PLAN LOCAL D'URBANISME INTERCOMMUNAL

Avis des Personnes Publiques Associées & Enquête Publique

Objet : Avis sur le projet de Plan Local d'Urbanisme Intercommunal Côte Landes Nature

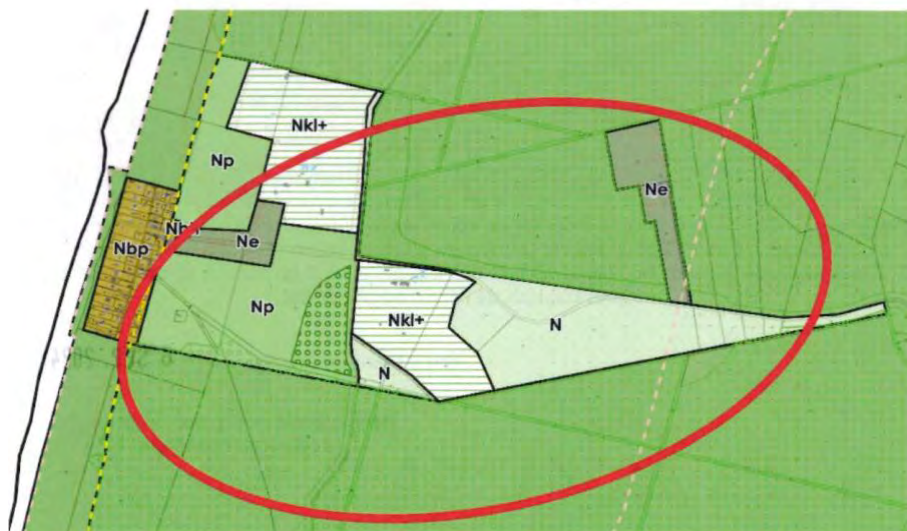
Prescription : EBS à étendre à l'ensemble des pourtours de la zone UBI
